Subject: Re: aansluiting Vijverweg op de Ritzema Bosweg

Dank voor het constructieve overleg vorige week inzake de beleidsuitgangspunten en wensen vanuit de provincie Gelderland inzake de aansluiting Vijverweg op Ritzema Bosweg.

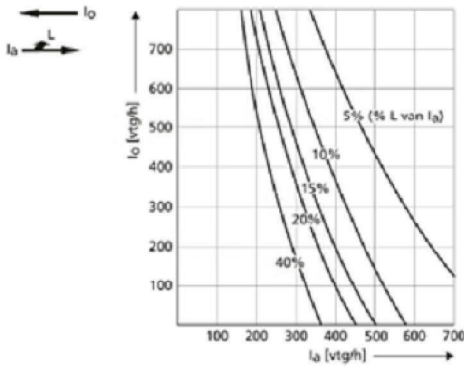
De Provincie Gelderland geeft de voorkeur aan **de realisatie van een linksafvak (voor verkeer vanuit het oosten)**. Daarmee wordt onzes inziens een goede doorstroming op de Ritzema Bosweg voor doorgaand verkeer en openbaar vervoer beter gewaarborgd.

De reden voor deze voorkeur is mede gefundeerd op de CROW richtlijn ASVV2021 voor wegen binnen de bebouwde

ASVV 2021 bevat een vuistregel voor de noodzaak van een linksafvak. Als het snijpunt van de intensiteiten op beide rijstrook rechts van de curve ligt, is een linksafvak nodig. Ervan uitgaande dat maximaal 5% van de rijstrookintensiteit het plangebied inrijdt, moet de intensiteit op beide rijstroken dus ongeveer > 500 mvt/uur bedragen, uitgaande van het spitsuur. Het verkeersmodel Foodvalley laat zo'n 7.000-8.000 mvt/etmaal per richting zien, wat uitkomt op > 500 mvt/uur in de spits. Een linksafvak is dus aanbevolen.

Overigens geeft het CROW de zichtafdekking niet als negatief punt bij linksafvakken, wel bij rechtsafvakken. De reden hiervoor is vermoedelijk dat oprijdend verkeer veel meer tijd heeft om rechtdoorrijdend verkeer te signaleren en desnoods ook nog op het middendeel kan wachten. Bovendien is het binnen de kom, dus zijn de snelheden laag. Het risico op afdekongevallen lijkt ons dus klein.

Dank voor de terugkoppeling. We gaan het schetsontwerp daarop aanpassen en de argumentatie ook opnemen in ons rapport bij deze ontsluitingsvariant.

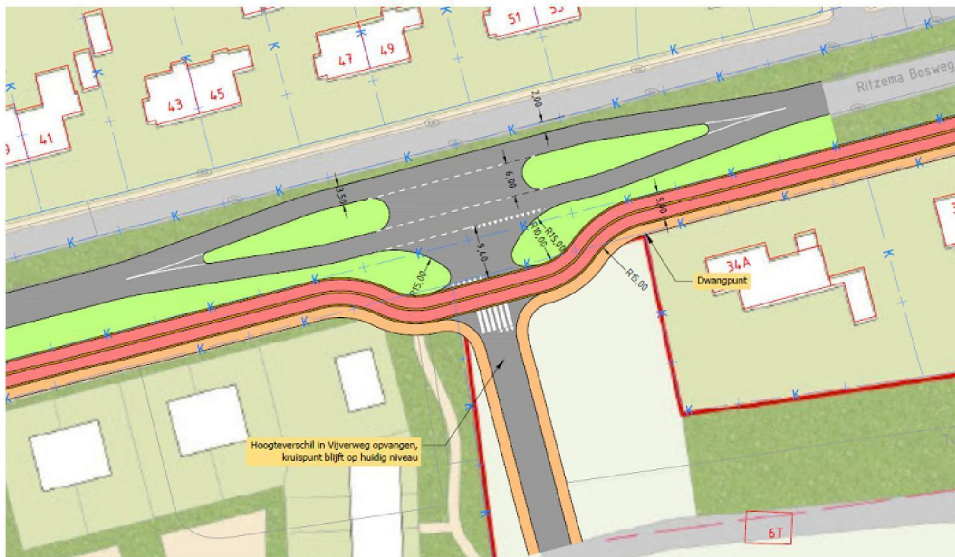
Voor het onderzoek naar de kruispuntvorm zijn we gekomen tot een middeneilandvorm.

- Een extra verkeersregelinstallatie is niet passend vanwege extra verstoring in de doorstroming en het ruimtebeslag van deze oplossing.
- Een verkeerspleintje is ruimtelijk niet inpasbaar. Deze heeft wel meer capaciteit dan een middeneiland.

In de simulatie is te zien dat wanneer er bijvoorbeeld 2 voertuigen vanuit Ritzema Bosweg oost linksaf willen draaien naar de Vijverweg naar Dreijen 2 (avondspits kent de hoogste verkeersintensiteiten en verkeer rijdt dan terug naar plangebied) het 2^e voertuig de doorstroming voor het verkeer op de Ritzema Bosweg blokkeert. Dat is gezien het karakter van aankomend verkeer vanaf de VRI in peletons natuurlijk wel aannemelijk. In de praktijk zal het tweede voertuig schuin achter het eerste voertuig plaatsnemen om de doorstroming niet te frustreren. De simulatie is daarin vaak wat te streng in.

Een optie zou kunnen zijn om een heel kort linksafvak te realiseren. Bijvoorbeeld waar 2 voertuigen kunnen staan. Dan is de doorstroming gegarandeerd. Echter, dan bestaat er het risico op afdekongevallen. Verkeer vanuit Dreijen 2 dat linksafslaat de Ritzema Bosweg kan, indien er een voertuig op de linksafstrook staat, doorgaand verkeer niet goed waarnemen.

Onze conclusie is sowieso dat deze aansluiting in de praktijk niet meer dan 1500 mvt/etmaal kan verwerken. Daarna neemt het risico dat de doorstroming kortstondig in het geding kan komen en daarmee aanrijdtijden OV toe.
